改善箇所説明図

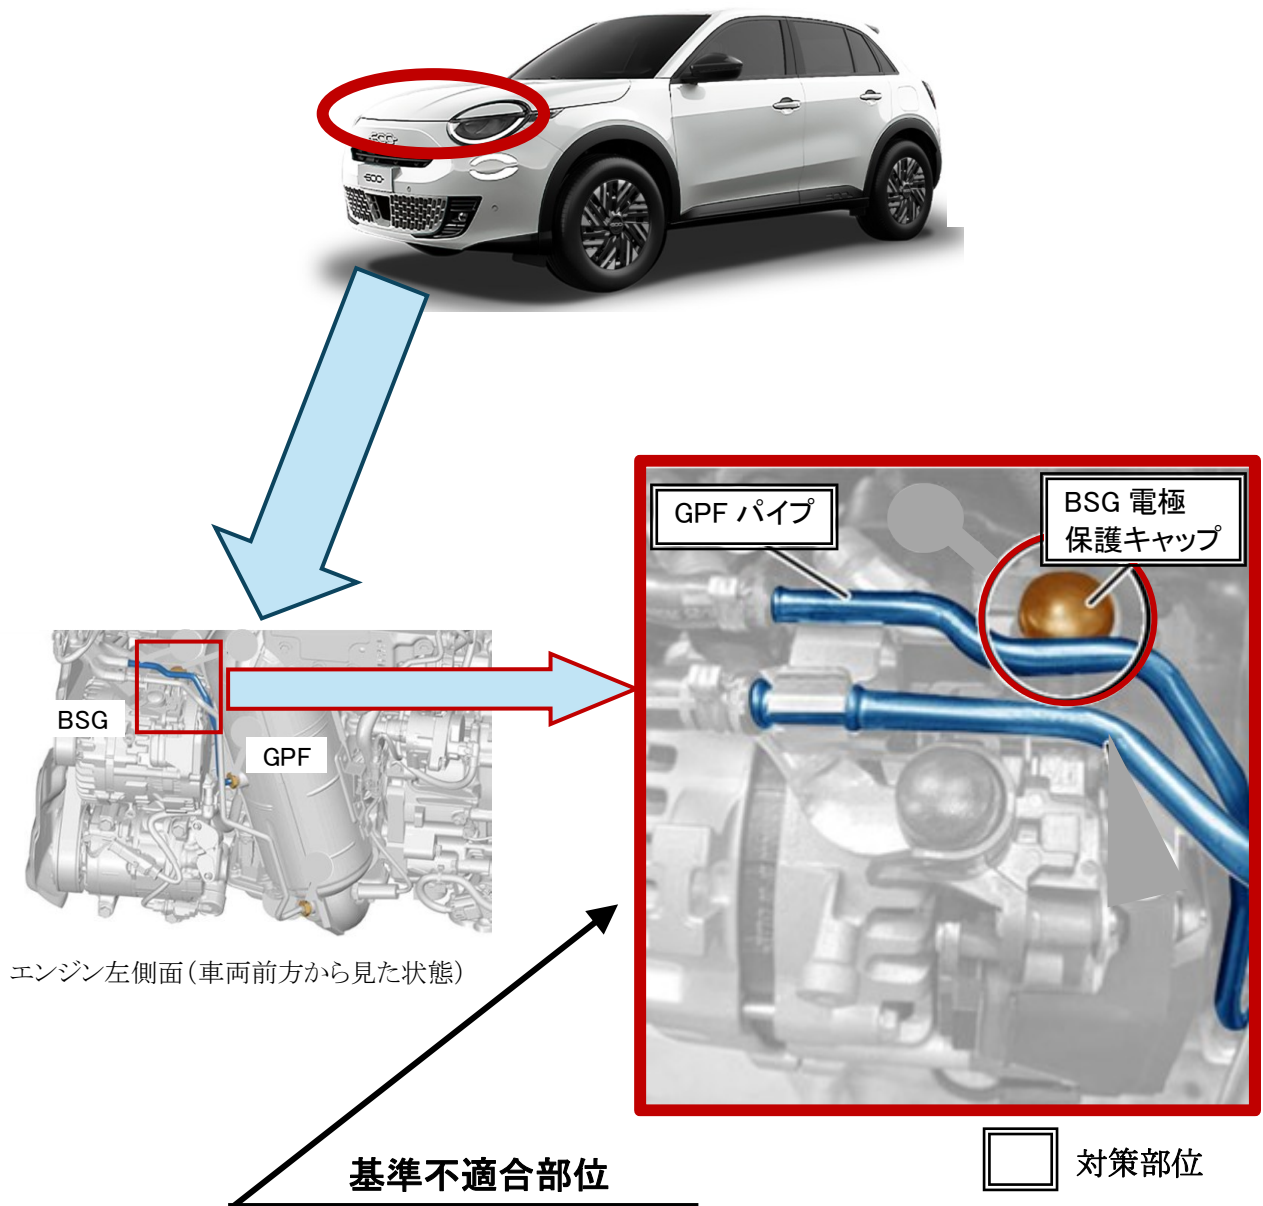
- ①ベルト駆動スタータジェネレーター（BSG）の電極保護キャップにおいて、材質検討が不十分なため、絶縁性が不足している。
- ②ガソリン微粒子フィルター（GPF）パイプにおいて、配索指示が不適切なため、BSGの電極保護キャップとの隙間が不足しているものがある。
- そのため、当該保護キャップからGPFパイプに漏電が発生してBSGの電極保護キャップとGPFパイプが発熱して損傷し、そのまま使用を続けると、最悪の場合、火災に至るおそれがある。

- ①全車両、BSGの電極保護キャップを対策品に交換する。
- ②全車両、BSGの電極保護キャップとGPFパイプとの隙間を点検し、隙間が不足している場合はGPFパイプの配索を修正する。なお、GPFパイプが損傷している場合はGPFパイプを新品に交換する。
